**Samodzielny Publiczny Zakład Opieki Zdrowotnej
Ministerstwa Spraw Wewnętrznych i Administracji
z Warmińsko-Mazurskim Centrum Onkologii w Olsztynie**

ZPZ - 2375 - 5573 /20

Olsztyn, 28.08.2020 r.

Dotyczy postępowania prowadzonego w trybie przetargu nieograniczonego na dostawę sprzętu jednorazowego. Znak sprawy: ZPZ--39/08/20.

Pakiet 53, poz. 1

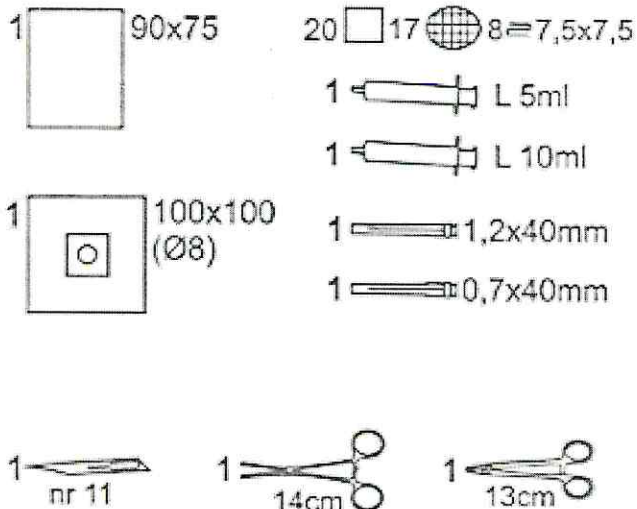
Czy Zamawiający dopuści zestaw o składzie:

- KOMPRES Z GAZY 17-Nitkowa 7,5X7,5CM 8warstwowe 20 SZT
 - IGŁA INIEKCYJNA 18G X 1 1/2 (1,2X40MM) 1 SZT
 - IGŁA INIEKCYJNA 22G X 1 1/2 (0,7X40MM) 1 SZT
 - SERWETA FB celulozowo-polietylenowa 90X75CM 1 SZT
 - SERWETA z włókniny polipropylenowej i folii polietylenowo-polipropylenowej o gramaturze 56 g/m² 100X100CM z otworem przylepnym o średnicy 8 cm 1 SZT
 - STRZYKAWKA PLAST 3CZ 10ML 1 SZT
 - KLESZCZYKI MET. DO IGŁY 13CM WEBSTER PROSTE ZNACZONE KOLOREM 1 SZT
 - KLESZCZYKI MET. 14CM ROCHESTER PEAN PROSTE 1 SZT
ZNACZONE KOLOREM
 - STRZYKAWKA PLAST 3CZ 5ML 1 SZT
 - OSTRZE CHIRURGICZNE DO SKALPELA NR 11 1 SZT
- Zapakowany w torebkę foliowo-papierową?

Odpowiedź: Zamawiający informuje, że nie dopuści powyższego zestawu i podtrzymuje zapisy SIWZ dotyczące ww. pakietu/części.

Pakiet 54, poz. 1

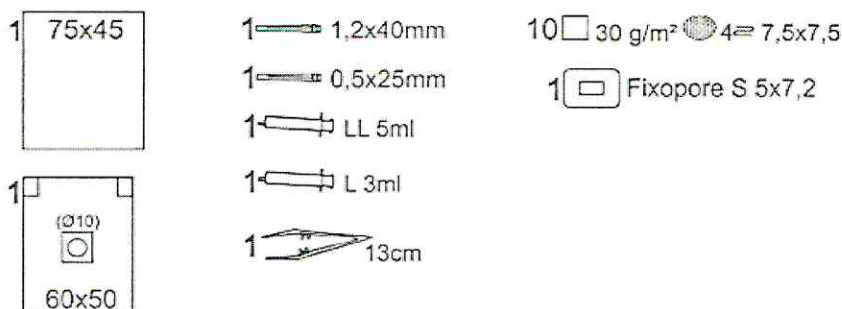
Czy Zamawiający dopuści zestaw o składzie:

- IGŁA INIEKCYJNA 18G X 1 1/2 (1,2X40MM) 1 SZT
- IGŁA INIEKCYJNA 25G X 1 (0,5X25MM) 1 SZT
- KOMPRES WŁÓKNINOWY 30G 4warstwowe 7,5X7,5CM 10 SZT
- OPATRUNEK WYSP FIXOPORE EKO 5X7,2CM BEZ OPAKOWANIA 1 SZT
- SERWETA FB celulozowo-polietylenowa 75X45CM 1 SZT
- SERWETA z włókniny polipropylenowej i folii polietylenowo-polipropylenowej o gramaturze 56 g/m2 60X50CM z przylepnym otworem o średnicy 10cm z 2 przylepcami na rogach 1 SZT
- STRZYKAWKA PLAST 3CZ 3ML 1 SZT
- STRZYKAWKA PLAST 3CZ 5ML 1 SZT
- PEŃSETA PLAST 13CM ANATOMICZNA ZIELONA 1 SZT

Odpowiedź: Zamawiający informuje, że dopuści ww. zestaw.

Pakiet nr 72

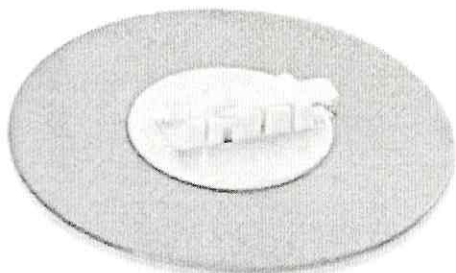
Czy Zamawiający dopuści fiksator o następujących parametrach:

- wykonany z pianki PE
- samoprzylepny (rozpuszczalny w wodzie klej, przyjazny dla skóry)
- średnica 55mm

Odpowiedź: Zamawiający informuje, że nie dopuści fiksatora o ww. parametrach.
